Rapport de contrôle d'installations électriques à basse et à très basse tension

RÉF: 34/2023/91125/01:1

DATE DU CONTRÔLE 23/11/2023 AGENT VISITEUR Olivier Dodet
 ADRESSE DU CONTRÔLE Rue Chaffette 27 - 4032 Liège TYPE DE CONTRÔLE Visite de contrôle vente ancienne installation (8.4.2)

Croquis de position élémentaire et descriptif sommaire des tableaux

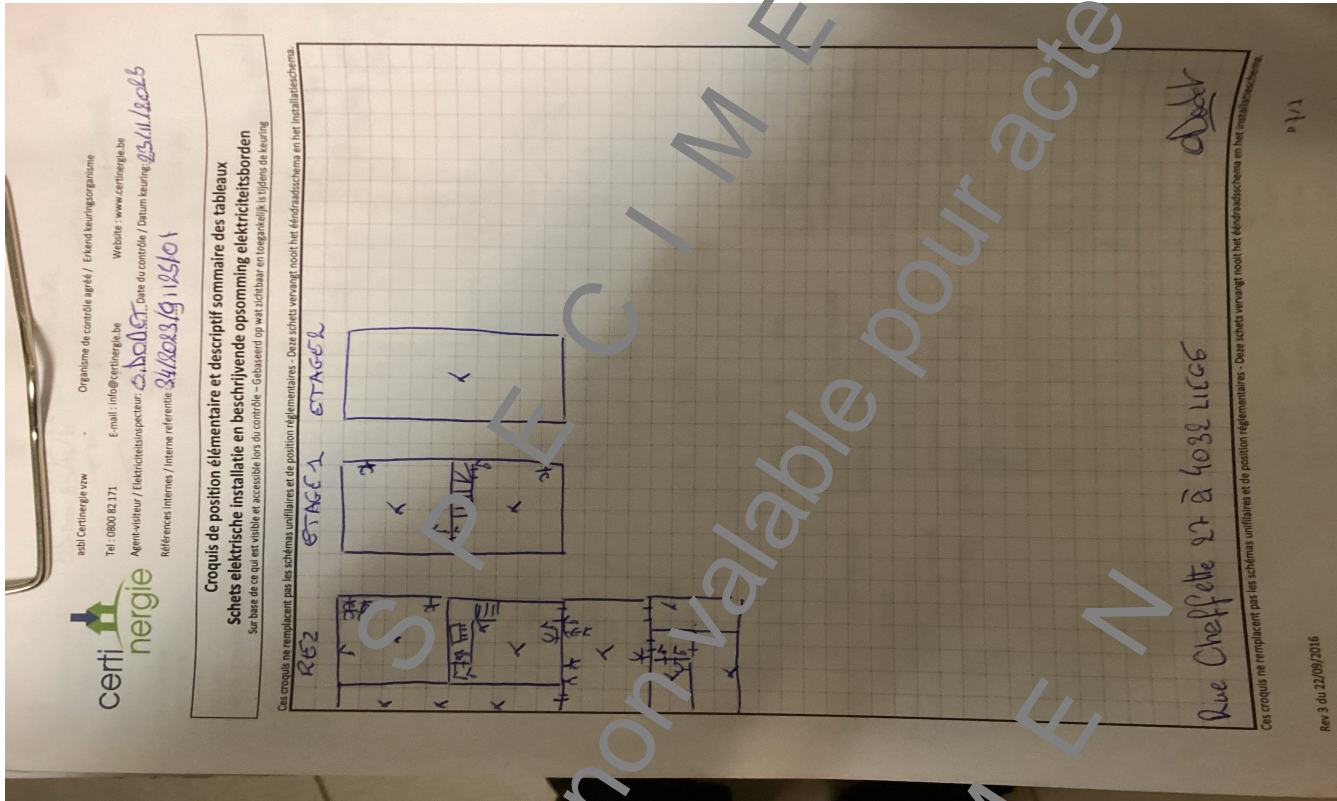
sur base de ce qui est visible et accessible lors du contrôle
Note : ces croquis ne remplacent pas les schémas unifilaires et de position réglementaires
